Istanza di Modifica non sostanziale AIA di cui al Decreto Dirigenziale n.65 del 05/03/2020

Ri.Genera S.r.l.

| Relazione tecnica illustrativa | | SOSTITUISCE IL NUM. Replaces Number Remplaces Nombre | ----- | |
| COMMESSA: Job / Commande 20.022 | LOCALITA': Locality / Localité Marigliano (NA) | DISEGNO N° : Drawing N° / Dessin N° 20.022.SA1.MNS-001 | | Rev. Pagina / page |

Figura 2 - Stralcio Allegato S - Plan. Generale dell'impianto - Proposta di modifica - In arancio nuova posizione Linea M1

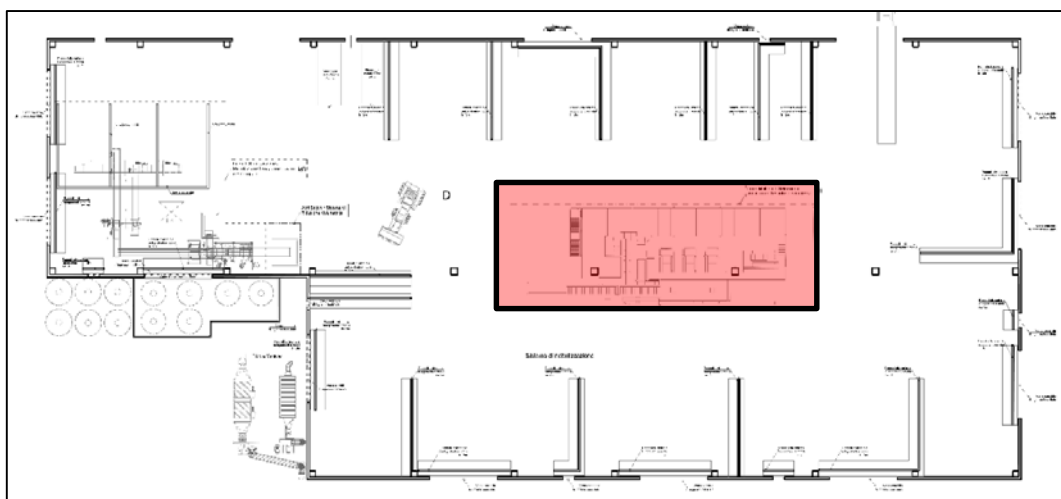
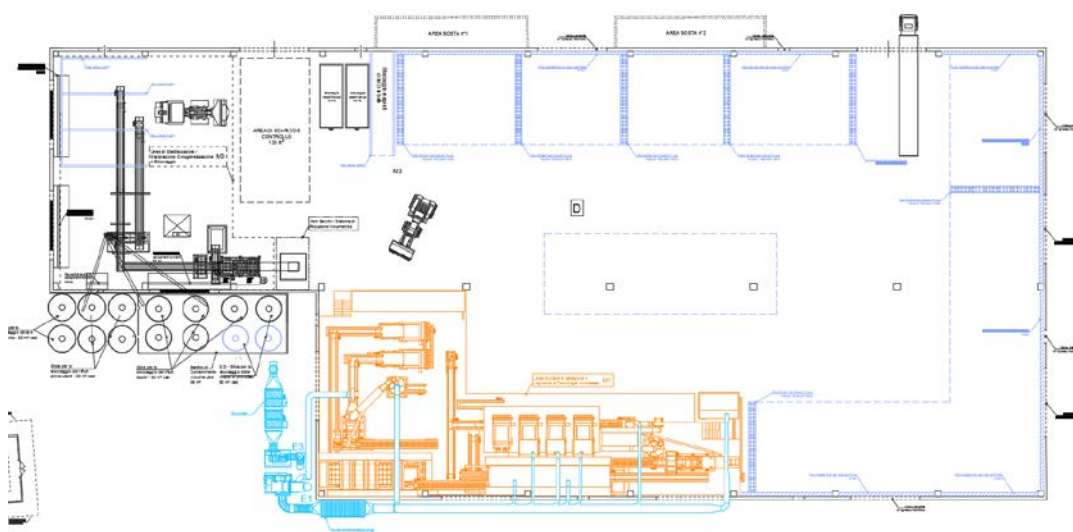
La modifica proposta prevede lo spostamento della linea lungo la parete SUD dell'edificio in maniera da rendere più agevoli le attività di accesso alle aree di stoccaggio e di movimentazione in generale con i mezzi meccanici. La collocazione planimetrica proposta della Linea M1 è rappresentata nel seguente stralcio planimetrico.

Figura 4 - Nuova posizione delle aree di stoccaggio del punto 1

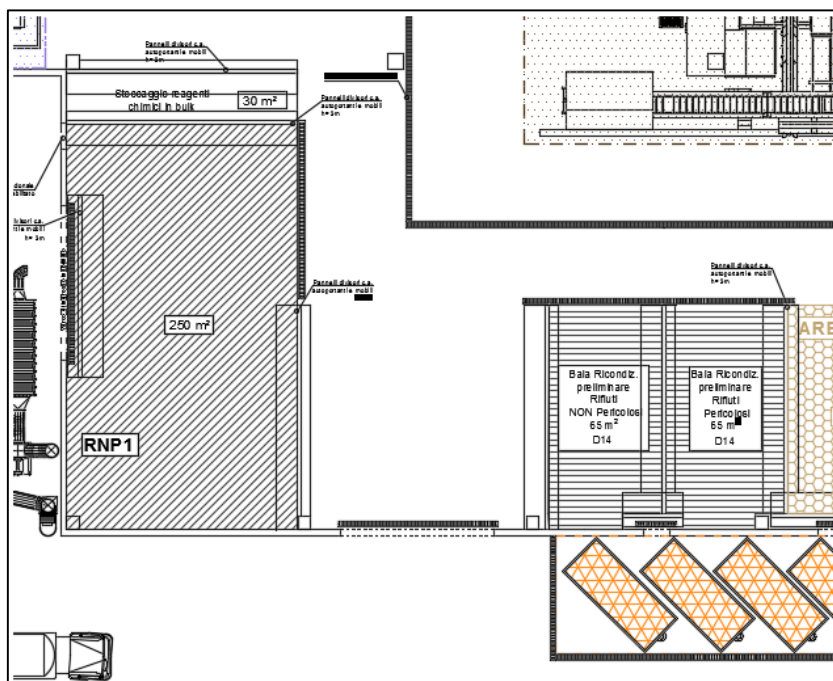
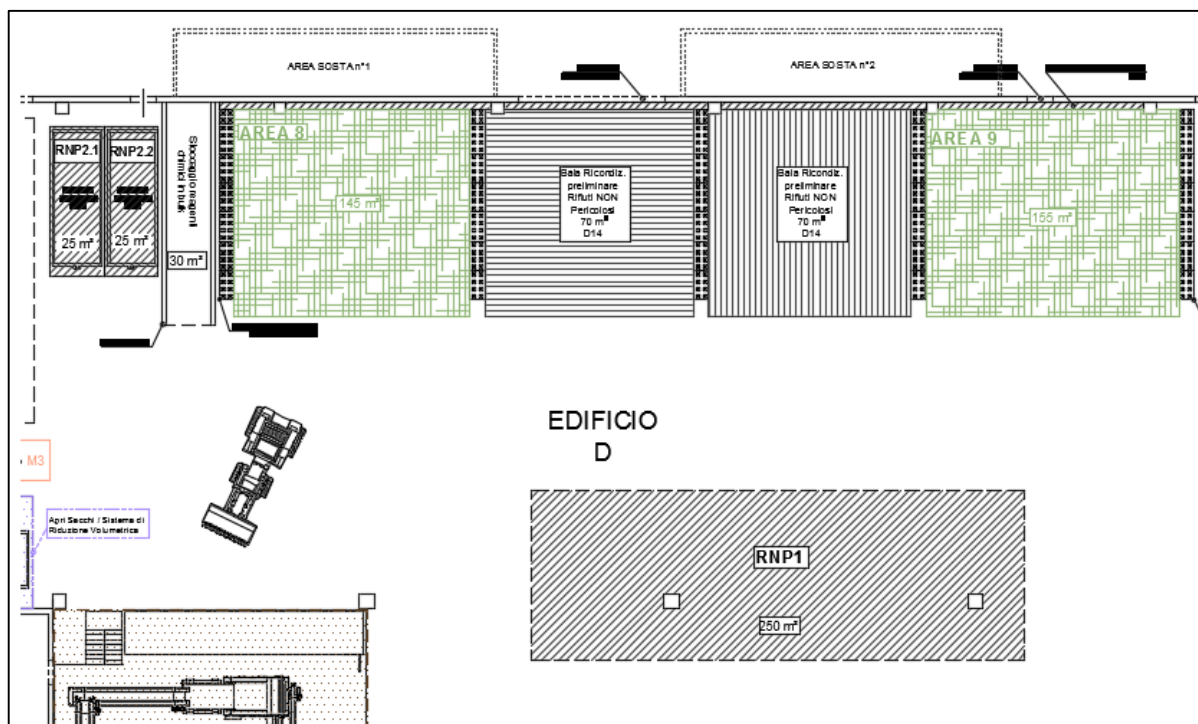
1. L'area di stoccaggio RNP1 da 250 m², quella dello stoccaggio in bulk dei vari reagenti chimici da 30 m² e le due baie di ricondizionamento preliminare rifiuti dei rifiuti da 65 m² sono state tutte spostate per permettere il posizionamento nell'area da loro occupata della linea di trattamento M1 posta allo stato autorizzato al centro del capannone D.

L'area RNP1 sarà spostata al centro del capannone D al posto della linea di trattamento M1, le due baie di ricondizionamento preliminare rifiuti saranno spostate tra le aree di stoccaggio "AREA 8" e "AREA 9" (le due aree di stoccaggio "AREA 8" e "AREA 9" sono il risultato dell'unione rispettivamente delle aree di stoccaggio 8-9-10 e delle aree 11-12 dello stato autorizzato). Lo stoccaggio dei reagenti chimici in bulk sarà riposizionato tra la nuova AREA 8 e i due cassoni di stoccaggio dei metalli ferrosi da circa 30 m³. *(Per i dettagli vedasi allegati 22.022.SA1.MNS-005_a – Allegato V.a e 22.022.SA1.MNS-005_b – Allegato V.b)*

Figura 6 - Nuova configurazione area Linea M3 – stato di modifica

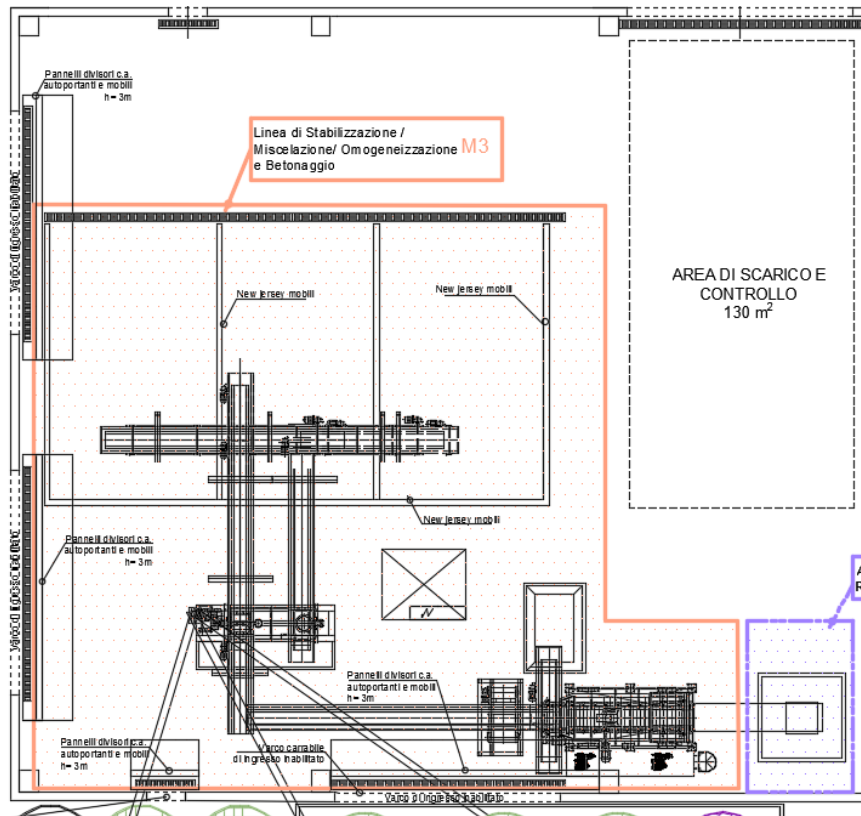
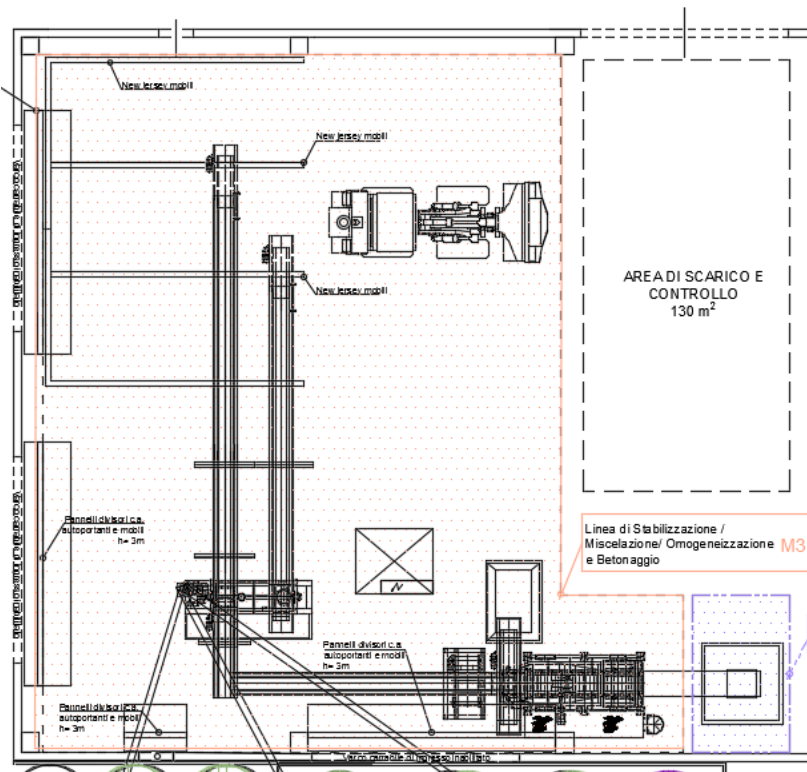
- Si è previsto lo spostamento dei new jersey mobili presenti nell'area della linea di trattamento M3 (Stabilizzazione / Miscelazione / Omogeneizzazione e Betonaggio) al fine di ottimizzare e semplificare le operazioni di carico/scarico e spostamento del materiale in uscita dalla Linea M3.
(Per i dettagli vedasi allegati 22.022.SA1.MNS-005_a – Allegato V.a e 22.022.SA1.MNS-005_b – Allegato V.b)

Figura 8 - Nuova configurazione aree di stoccaggio punto 3

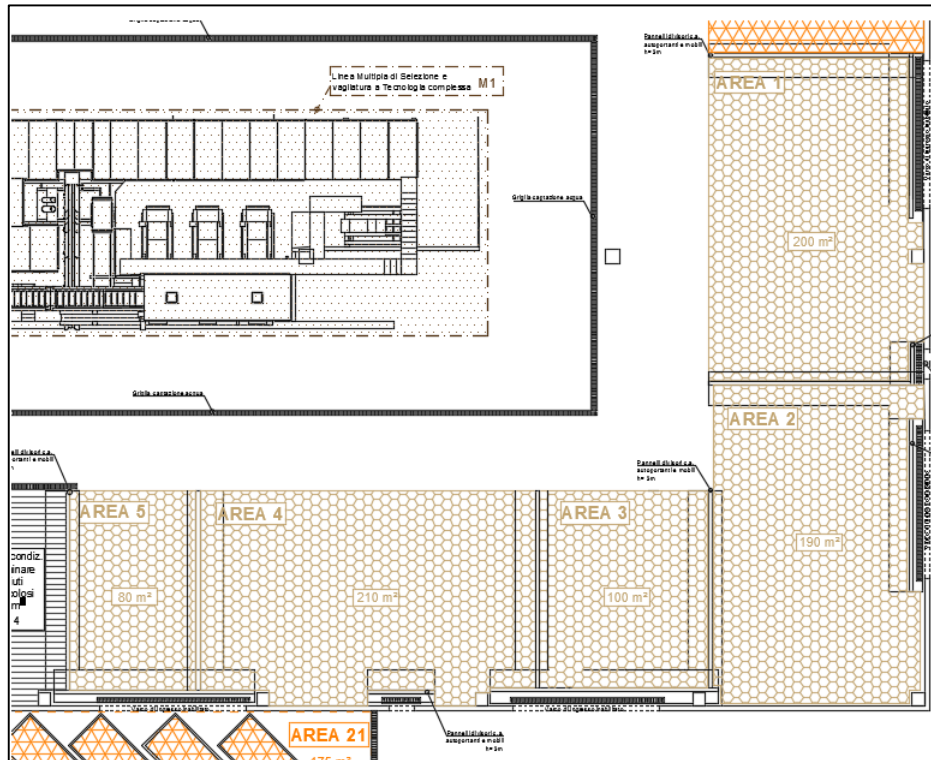
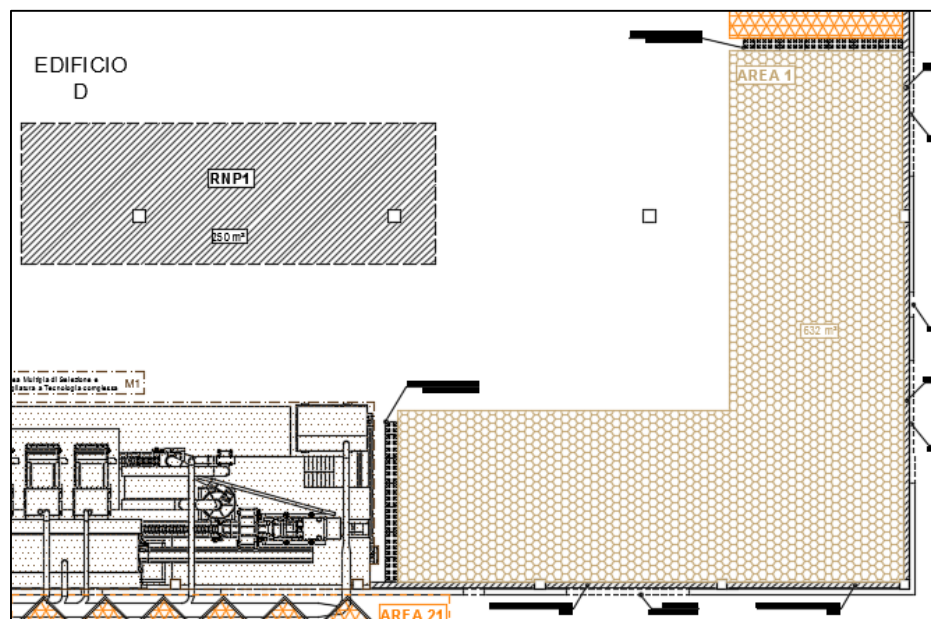
3. Le aree di stoccaggio AREA 1-2-3 e una parte dell'AREA 4 sono state unite in un'unica area di stoccaggio denominata nella nuova configurazione proposta AREA 1. L'AREA 5 è stata abolita. (Per i dettagli vedasi allegati 22.022.SA1.MNS-005_a – Allegato V.a e 22.022.SA1.MNS-005_b – Allegato V.b).

Figura 10 - Nuova configurazione Area 6 e 7 con posizione nuovi silos acque di processo

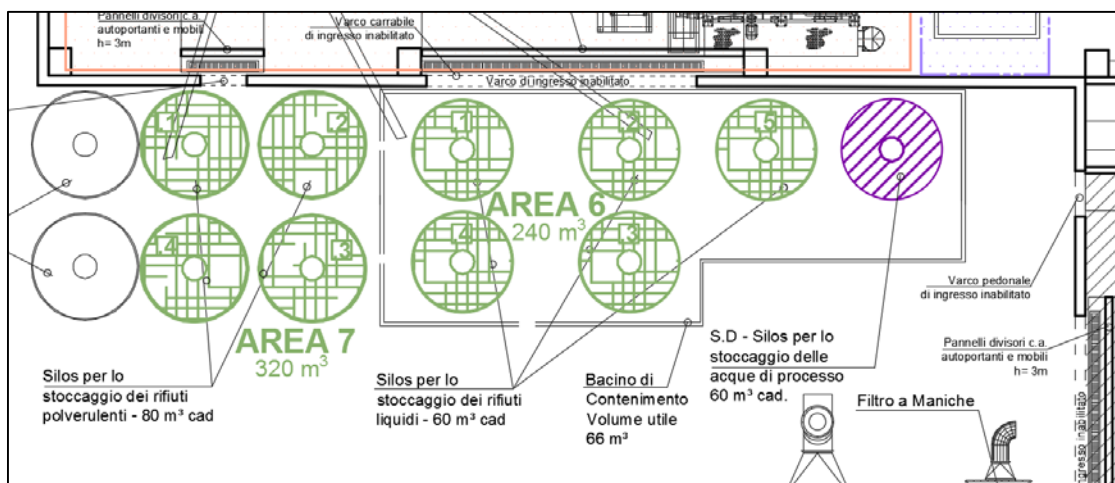
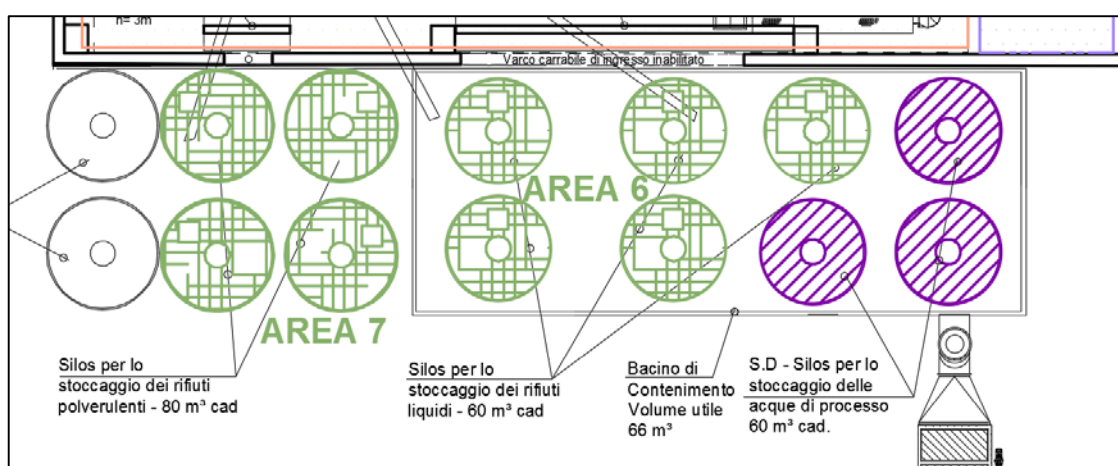
4. È stata prevista l'installazione di ulteriori n.2 silos per lo stoccaggio delle acque di processo da circa 60 m³ cadauno.

La modifica proposta consente inoltre di gestire in maniera ottimale ed efficiente le acque di spegnimento in caso di incendio in ossequio a quanto previsto nella DGR 223/19, che per gli impianti di controllo ed estinzione prevede che venga individuata vasca dedicata di raccolta delle acque di spegnimento di eventuali incendi, debitamente dimensionata in ragione dell'estensione dell'impianto; ovvero, per gli impianti già esistenti, in caso di impossibilità tecnica, adeguamento in ampliamento delle vasca di raccolta delle acque meteoriche per la seguente finalità.

Figura 12 - Nuova configurazione delle reti di drenaggio acque di percolamento (in viola) con individuazione del nuovo pozzetto di sedimentazione con pompa di rilancio

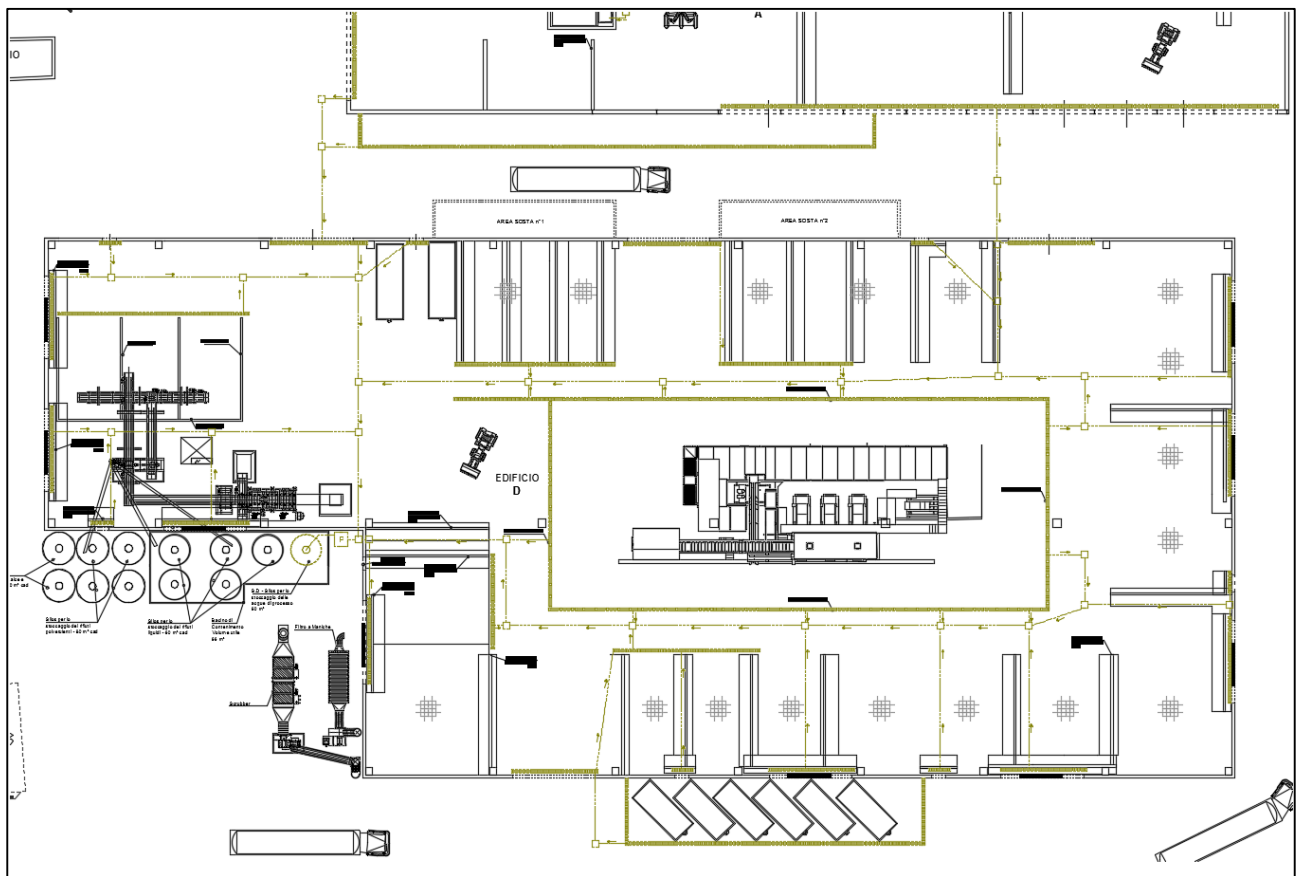
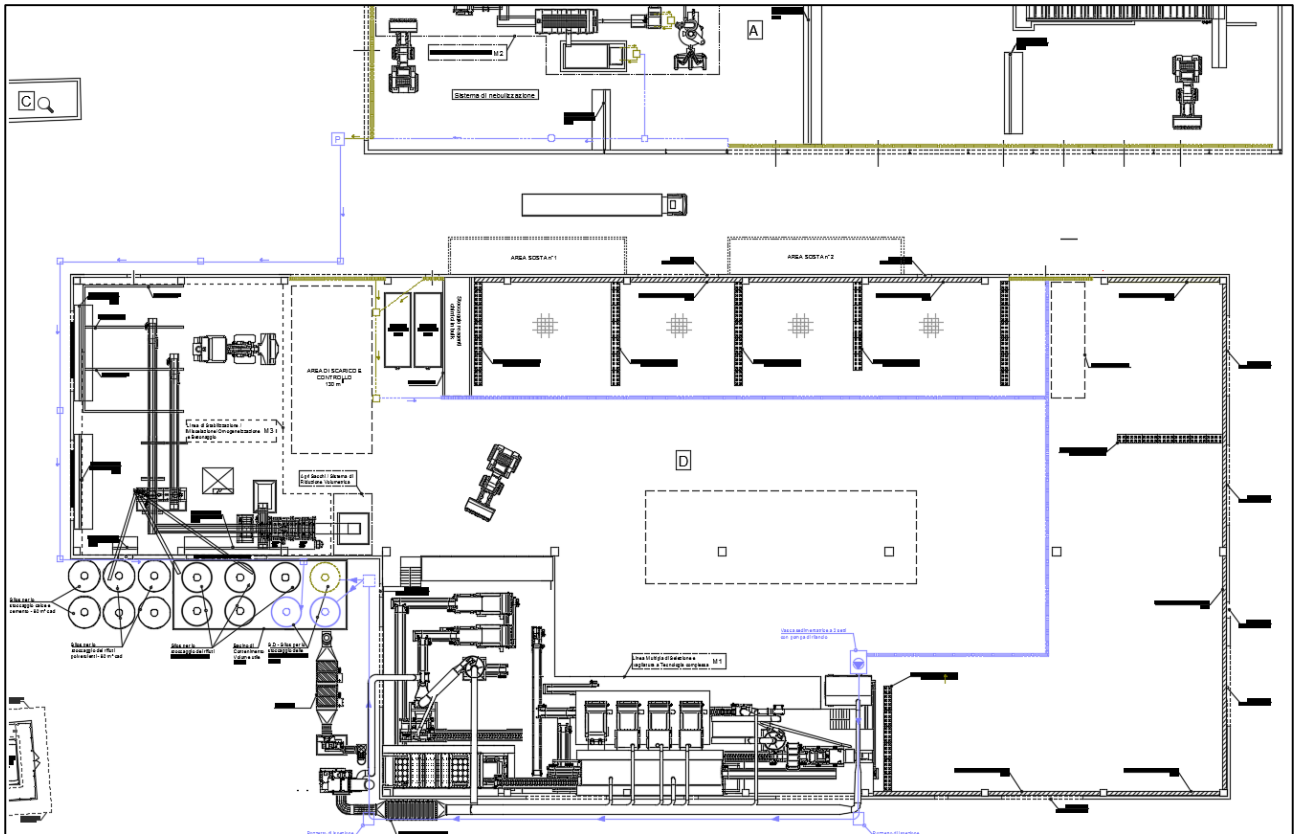
In conseguenza dello spostamento della linea M1, si è reso necessario adeguare il layout della rete di drenaggio acque di percolamento dalle aree di stoccaggio.

Dato che si intende realizzare un muro reggispinta per pala gommata lungo le principali aree di stoccaggio interne all'edificio D, sono state eliminate le griglie presenti sui varchi inattivi non più necessarie.

Si intende inoltre realizzare, in aggiunta al progetto autorizzato, una vasca sedimentatrice con pompa di rilancio all'interno dell'edificio D, per la posizione vedasi elaborato 22.022.SA1.MNS-004_b - Allegato T.b, per consentire il deposito della parte più grossolana e sedimentabile presente nel flusso prima del pompaggio nei serbatoi di accumulo posizionati nell'area di stoccaggio Area 6 (figura 10 e figura 12).

Figura 13 - Individuazione area impianto lavaggio ruote automezzi in uscita

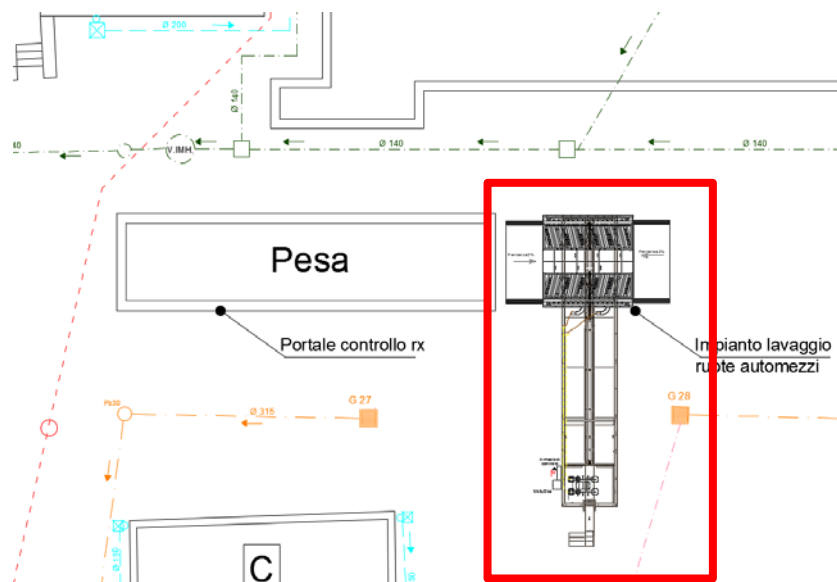
Per consentire il lavaggio delle ruote degli automezzi in uscita dall'impianto, è stata individuata un'area esterna prossima al bilico in cui posizionare un impianto di lavaggio delle ruote per gli automezzi in uscita.

La realizzazione dell'impianto di lavaggio ruote automezzi comporterà l'interruzione di un piccolo tratto della rete di raccolta e convogliamento delle acque di prima pioggia dei piazzali, precisamente il tratto tra le griglie G28 e G27 sarà interrotto per posizionare la vasca di decantazione e ricircolo dell'impianto di lavaggio, che sarà posizionata sotto il piano di calpestio del piazzale, ma con chiusura superiore realizzata con sistema di grigliato carrabile. Le acque in arrivo alla griglia G28 saranno convogliate tramite il collettore C11 sul tratto finale della nuova rete di raccolta e convogliamento che sarà realizzata tra i due capannoni. Nello stato autorizzato era previsto di mantenere questa rete così come esistente, ma le operazioni di realizzazione del nuovo capannone hanno portato alla rimozione di una parte della stessa, che sarà quindi riprogettata in posizione centrale tra i due capannoni così come indicato nell'allegato 20.022.SA1.MNS-004_b – Allegato T – Stato di modifica.
